# 改善箇所説明図

#### 不具合の内容

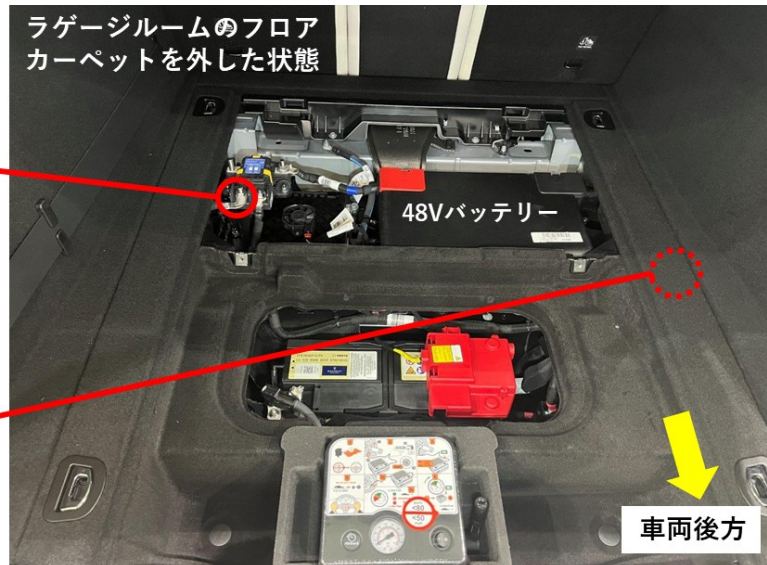
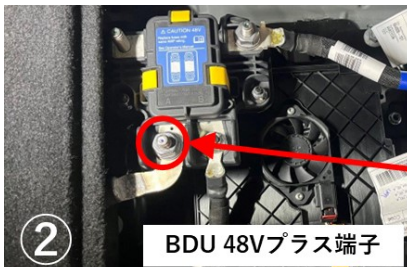
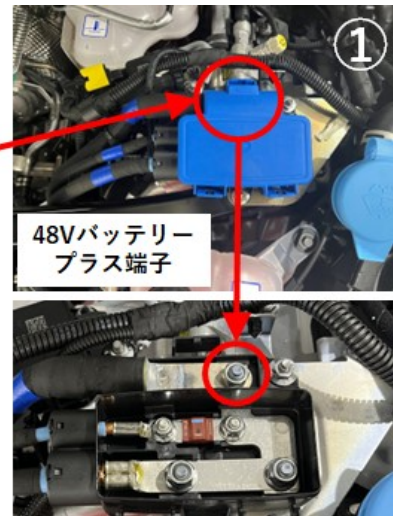
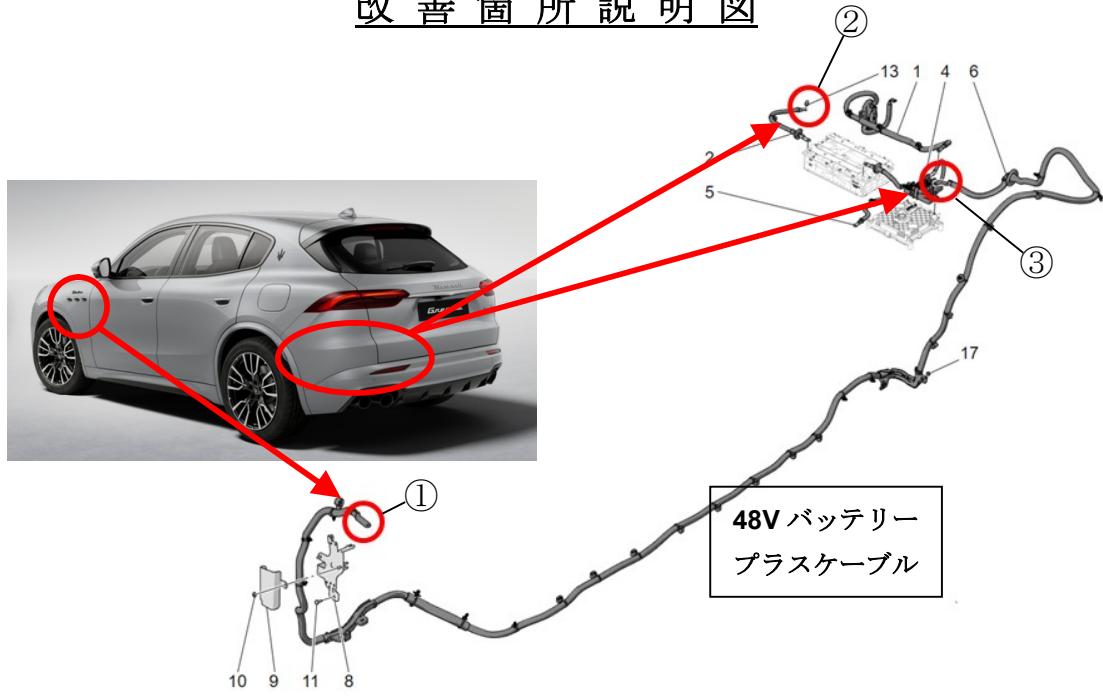
48V ハイブリッドシステムの配線組み付け工程において、作業管理が不適切なためプラスケーブルの取り付けナットが規定値より低いトルクで締め付けられたものがある。そのため、走行中の振動等により取り付けナットが緩んでハイブリッドシステムが機能せず警告灯が点灯し、最悪の場合、電気火花や過熱により車両火災に至るおそれがある。

全車両、プラスケーブルの締め付けトルクを確認し、締め付けが不十分であった場合には、規定のトルクで締め付けるとともに、発熱による損傷を確認し、損傷が確認された場合は損傷部品の交換又は損傷個所の修理を行う。

48V FDU に白色のペイントを塗布する
